Ayuntamiento Constituc.
de Madrid.

1852.

D Luis Arechavala, dueño de la casa
calle de la Minas altas n.º 22 nuevo, con buca
ta al Callejon de mismo nombre n.º 1. y a la
del Fuero n.º 21. solicitando licencia p.^a cons-
truirle de nueva planta.

Calle del Tesoro alta N.º 21,

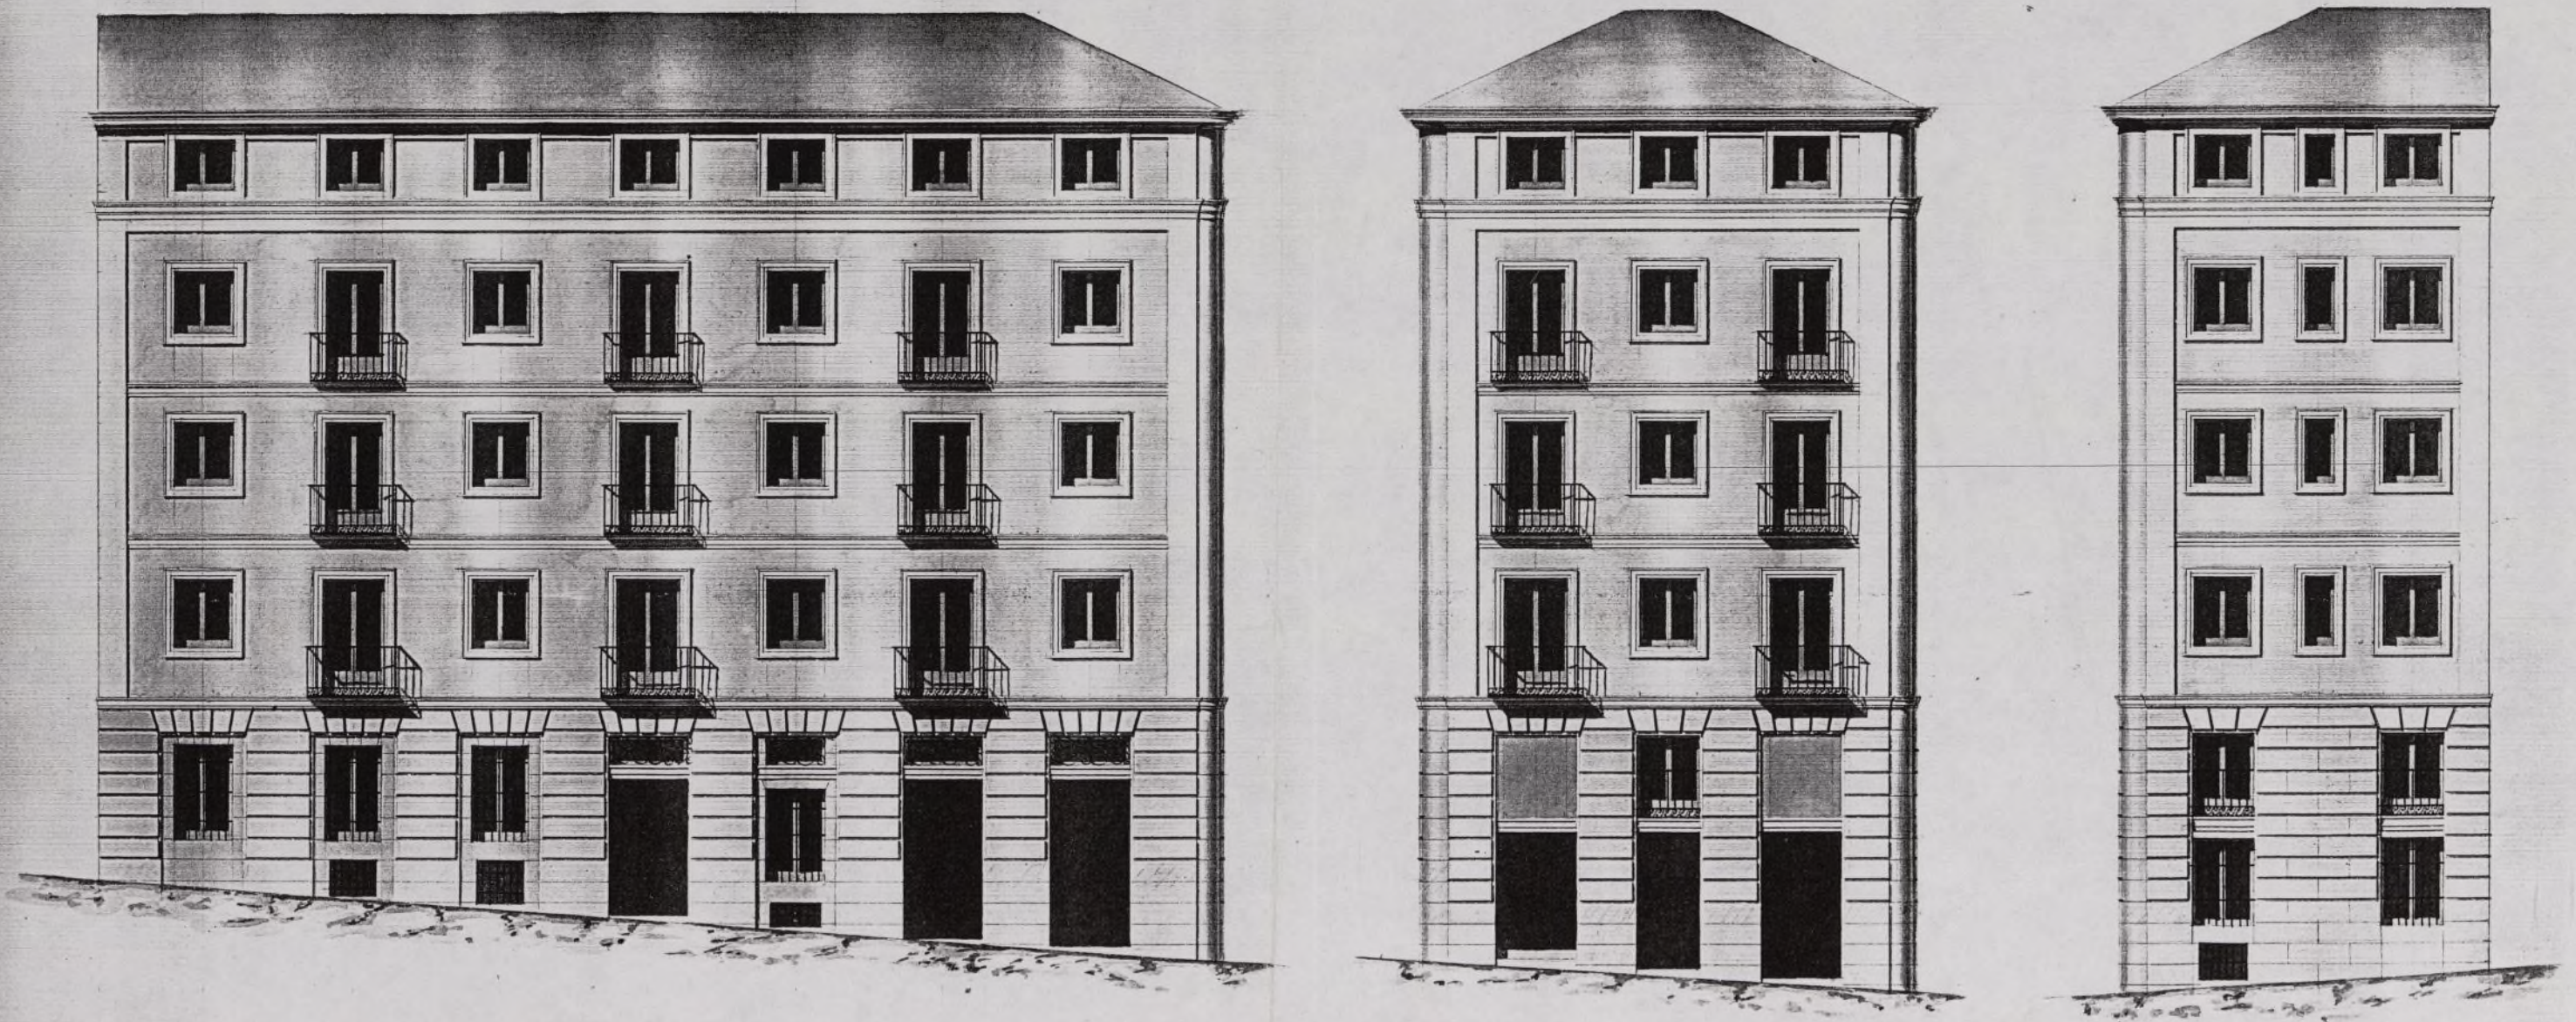
Examinados los planos de fachadas de la casa que se trata construir de nueva planta por cuenta de D. Luis de Trechavala en la calle del Tesoro numero 21, con vuelta a la de las Minas altas num.^o 22 y callejon del mismo nombre n.^o 14 por manzana 472 formados por D.ⁿ Jose Maria Guallart y Sanchez arquitecto

por la Academia Nacional de San Fernando, los halló arreglados
a los principios del arte y duenden del Censo. Ayuntamiento, por no
exceder la altura de la fachada de mayores Casas de 58 pies, sin embar-
go, no temiendo los pisos entrecruelados que resultan en las calles de las
Villas y Caseríos del mismo nombre, la ley de 9 pies, entiendo no
debe consentirse para viviendas y si únicamente como para
desaogo de otras habitaciones, o haues que desaparecian, deviendo el
Platano elevarse a los haues interiores de las fachadas, con unas mo-
dificaciones no veo inconveniente en que V. S. S. se sirvan conce-
der el permiso que se pide, y con la circunstancia de que los ci-
mientos han de construirse sobre terreno firme con piedra de pedernales
y mureta de cal y arena, dandoles cuatro pies de grueso hasta medio pie
mas bajo que el curros del piso de la Calle, en donde notallandose me-
dio pie de cada lado se sustenta el rodillo de cantería de tres pies de

Dado cuenta de este expediente, y visto el detalle
de alineación, como también el plano de ésta,
se acordó: Vuelva al Arquitecto p.^o que rectifique
la de la Calle de la Mina en el concepto
de estar por la derecha con un punto que
esté a 22 1/2 pies de la casa sin número, y
por la izquierda con el ángulo izquierdo de la
casa que se va a edificar, y respecto de los direc

Nos de fachada tendrá así mismo presente
tho. Profesor, que no siendo la citada Calle
de las Minas ni el Callejón de este nombre
de las que por su ancho ni demás circunstan-
cias, puedan tener piso entresuelo, no es posi-
ble autorizar su construcción.

Señores de la Comision de obras: Circunplimiento del anterior
dento de V.S. para que se notifique la adquisicion de la Calle
de las Minas, en el concepto de dar la casa a que se refirió este ape-
diente por la derecha con un punto que esté a '22' y más de la cara
ni número y por la izquierda con el ángulo de la casa que se va a edi-
ficar, y tambien que respecto de los diseños de fachadas tenga asimismo
presente que no siendo la citada Calle ni el Callejón de las Minas
de las que por su ancho ni demás circunstancias puedan tener piso
entresuelo, devo manifestar: que la adquisicion propuesta anteriormente
tenia por objeto conservar el parcelino en la parte de la Calle
desde la del Sr. a la del Cerro y por esta causa se presentó a la
aprobacion de V.S. respecto de los pisos entresuelos que se ob-
servan en los diseños en parte de la Calle del Cerro y en

Las obras de fachadas son autorizadas por el gran desnivel del terreno de la 1ª y deben considerarse como desvanes o desahogos únicamente de otras habitaciones, sin consuntivo por lo tanto en ellas construir cocinas ni lugares enrejados por no tener la altura necesaria y además por estar acordado no haya pisos entresuelos en las Casas de 2ª y 3ª clase como son las de que se trata; por más estas declaraciones para a' indicar el rumbo de la Calle de alineación de la ciudad para resultando ser el siguiente: por la Calle del Cerro aliviana' por la derecha con la esquina de la misma Calle y de las Pías y por la izquierda con la numero 15 con una meta de 77' 8" pies tomando del terreno publico por el primer punto $\frac{11}{16}$ de pie y rematándose por la izquierda $\frac{7}{16}$ que hacen 9 pies $\frac{117}{156}$ de otro que a' precio de seis reales importan 56 reales 25 m. que deberá abonar el interesado a' los fondos municipales. La nueva fachada de la calle de las Minas será otra meta de 35' pies $\frac{11}{16}$ de otro y aliviana' por la derecha con un punto de la misma Calle y del Cerro que debe para aquella un ancho de 22' 1/2 pies y por la izquierda con la esquina de la misma Casa y Calle del Cerro, conservando en toda la línea la posición que hoy tiene; por último la fachada del Callejon sin salida será otra meta de 23' 3/4 pies, tambien conservando la posición que disfruta al presente. La altura de las nuevas fachadas no excederá de 58 pies, siendo por lo menos de 14 la de la planta baja, tomados por el centro de la que tenga mayor línea y podrá construirse piso bajo, principal 2º y 3º formando los angulos de cubillos, sin levantar boardillas vidieras en la 1ª por encima a' la Calle, utilizando estas en las interiores siempre que no bajen de nueve pies de luz y estén a' cielo raso. Caso de convenir a' el interesado construir sótanos, no exceda la altura total del edificio con inclusion de este de los 68 pies citados y se levantará entablado de tercios a' los

La abdicación acordada por V.ª, en decreto de 19 de Mayo de 1852 para la fachada de la casa situada en la Calle de las Minas nº 22, me parece mejor que la que el Arquitecto propuso en su informe de 8 de Mayo del ~~añ~~ mismo año con sujeción al plano que, si bien es cierto que por esta había paralelismo entre parte de la calle de las Minas, que se encuentra desde la del Per a la del Rastro, también lo es que por aquella queda la calle más espaciosa, ni que se advierte la falta de paralelismo de manera que ofenda al ornato público.

Respecto á lo pido entrecueto, que se ve en el dibujo á consecuencia del gran desnivel del terreno, ni del mismo dictamen que el Arquitecto, es decir, que debe considerarse como habitación de barrio ni consentir en ello la construcción de edificios tan altos, excusado por no tener la altura conveniente. Este es mi parecer V.ª resuelva lo que crea oportuno.

He recibido la licencia que ha motivado este expediente, hoy 7 de Setiembre de 1852
reglas consignadas por el Arquitecto, y de
q. la concesion de los entresuelos se en-
tenda como ~~para~~ ~~para~~ ~~para~~ habitacione
solo de desago, no pudiendo construir ni consen-
tirse en ellas cocinas, ni lugares escusados por
no tener la altura conveniente.
